REGIONE LIGURIA

Oggetto: **S951** - Procedimento di Verifica di assoggettabilità a VIA per la "Realizzazione parcheggio e livellamento terreno Parco Nafta 1, con recupero rifiuti ai sensi art.214-216 del D.lgs 152/06 e s.m.i., presso il polo della logistica e dei servizi industriali Vernazza di Vado Ligure (SV)".
Proponente: Impresa Bellissimo Giuseppe (SV)
Verifica completezza e adeguatezza documentale ex comma 2 art. 19 del
D.Lgs. n° 152/2006.***Riscontro.***

Figura A: rappresentazione cartografica dell'area di intervento rispetto ai corpi idrici individuati nel PTA

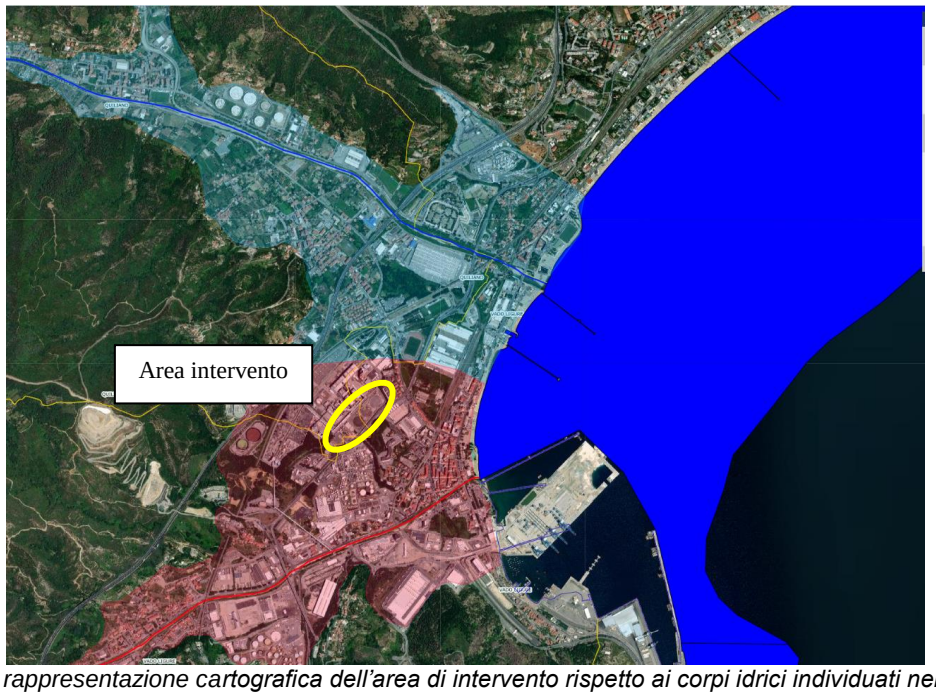
A tale riguardo innanzitutto si premette che l'area oggetto di intervento è localizzata sul corpo idrico sotterraneo di tipo poroso denominato IT07GWAVSV02_B – Segno, classificato in stato chimico non buono e stato quantitativo scadente, secondo la classificazione approvata con DGR n. 1161/2021.
